Ministero dell' Ambiente e della Sicurezza Energetica

**Commissione Tecnica di Verifica dell'Impatto Ambientale – VIA e VAS
Sottocommissione VAS**

Parere n. 52 del 13/06/2023

Piano:	<p>VAS – VIA integrata ai sensi del D.Lgs. 152/2006, art. 6, comma 3-ter</p> <p><i>Riqualificazione del waterfront storico di Trapani: nuovo terminal passeggeri, passeggiata darsena urbana e parco del waterfront (Colombaia - Lazzaretto) CUP: 199e20000760005 e corrispondente variante localizzata al Piano Regolatore Portuale del porto di Trapani</i></p> <p>Studio Ambientale Preliminare Integrato (SAPI)</p> <p>IDVIP: 9244</p>
Proponente:	<p>Autorità di sistema Portuale del Mare di Sicilia Occidentale</p>
Autorità procedente:	<p>Autorità di sistema Portuale del Mare di Sicilia Occidentale</p>

Figura 5 proposta di Variante

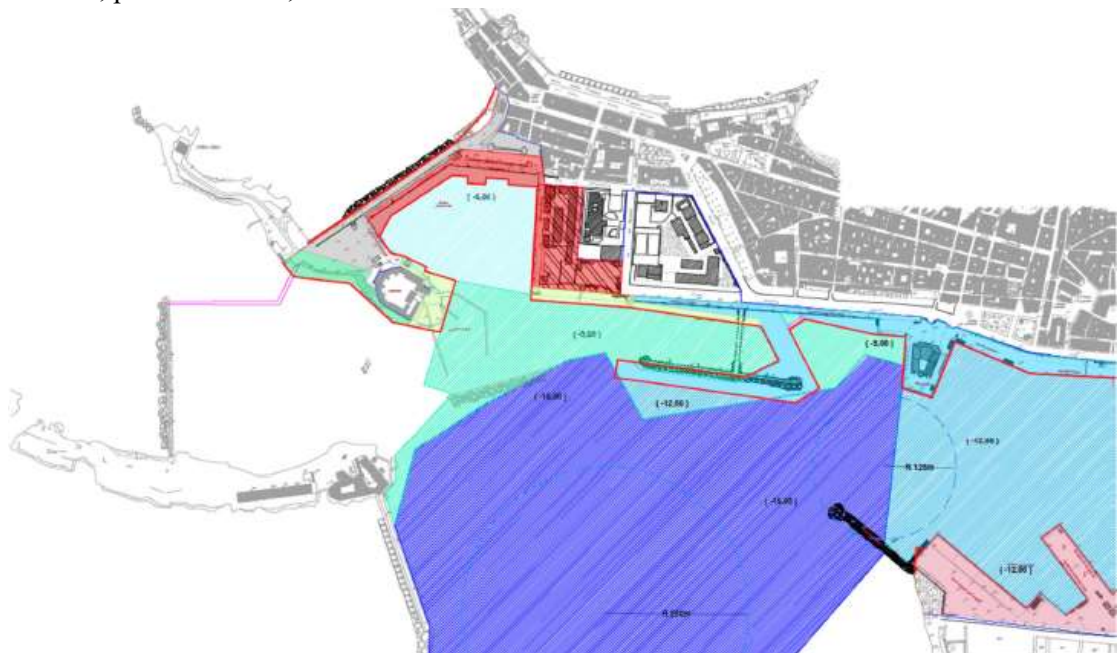
- chiarire se la carta “PLANIMETRIA DELLA PIANIFICAZIONE DI VARIANTE PROPOSTA” (TWF-PRP-TOT-PIA-PLA-02-01-signed) debba essere considerata quale riferimento per la lettura delle Norme Tecniche di Attuazione o, in alternativa, quale altra cartografia considerare per poter avere una chiara rappresentazione complessiva dei seguenti elementi richiamati nelle Norme Tecniche:

- a. Le Schede Tecniche di cui alla PARTE SECONDA delle NTA (art. 18) dovranno contenere per ciascun ambito, le planimetrie necessarie a comprendere appieno tutte le informazioni riportate nelle NTA come, ad esempio, le simbologie di cui all’art. 6 (LP, LU, LS1, LS2, LS3) delle NTA.
- b. Oltre alle immagini riportate nelle Schede Tecniche delle NTA è opportuno che venga redatta una cartografia a scala adeguata che contenga le informazioni utili alla piena comprensione di quanto stabilito nelle Schede Tecniche; tale cartografia potrebbe essere la “PLANIMETRIA DELLA

Figura 3 – Area di dragaggio (giallo), area di imminente dragaggio con altro progetto già approvato (grigio) e maglie di campionamento.

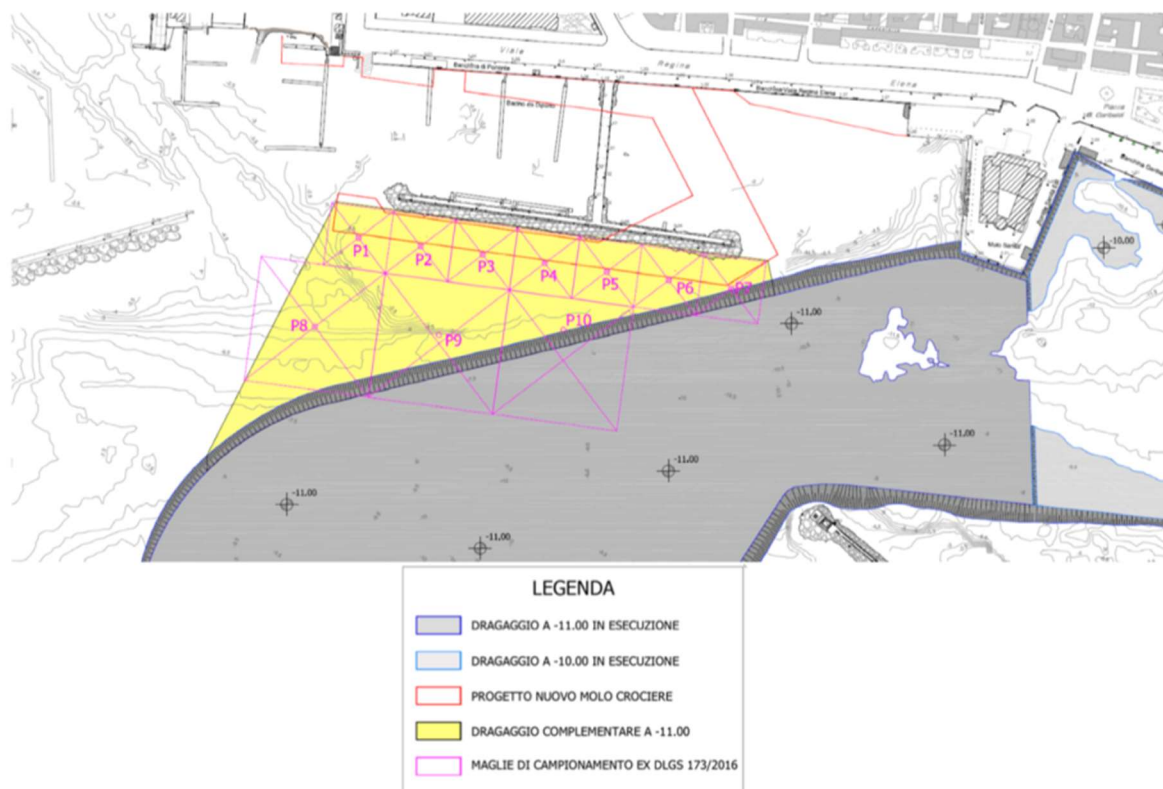
Il progetto prevede la realizzazione dell'escavo dei fondali fino alla quota – 11 m l.m.m. nei pressi del nuovo molo crociere, raccordandoli con la prevista profondità di dragaggio del bacino portuale di cui al progetto AdSP CUP I94D19000000005 di imminente realizzazione. Per tale progetto, negli anni 2019-2020 è stata eseguita la caratterizzazione dei fondali come da DLgs 173/2016.
